改善箇所説明図

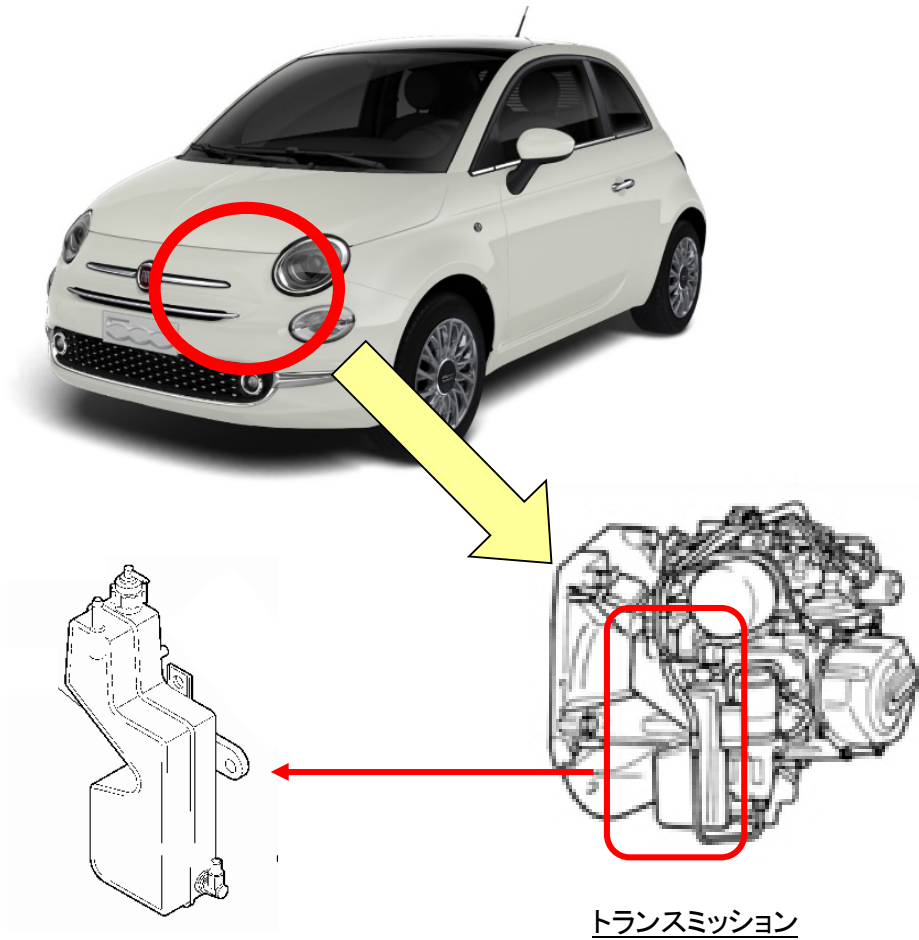
トランスミッション(デュアロジック)において、製造工程が不適切だったため、オイルリザーバータンクのホース差込口が製造工程で損傷したものがある。このため、オイルが洩れて警告灯が点灯すると共にギアがニュートラルに固定され、走行できなくなるおそれがある。

全車両、オイルリザーバータンクのホース差込口を点検し、オイル洩れや差込口の損傷がある場合は、リザーバータンクとホースを良品に交換する。
